Panasonic
機能拡張ソフトウェア WV-XAE200W (AI 動体検知アプリケーション)
V2.20 版 リリースノート

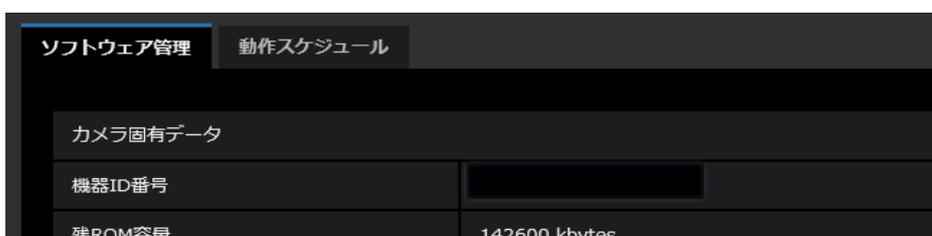
- 初版
※ライブ画において「画像回転」を「90°」あるいは「270°」に設定した際に PC のモニターによっては検知枠がずれて表示される場合があります。(カメラのファームウェア V1.30 で改善済 2020/11 追記)
※WV-X2533LNJ/X2232LJ/X1534LNJ の V1.11 以降で本バージョンのままご使用の場合、機能拡張ソフトの「ソフトウェア管理画面」に以下のように「Version error」が表示されます。
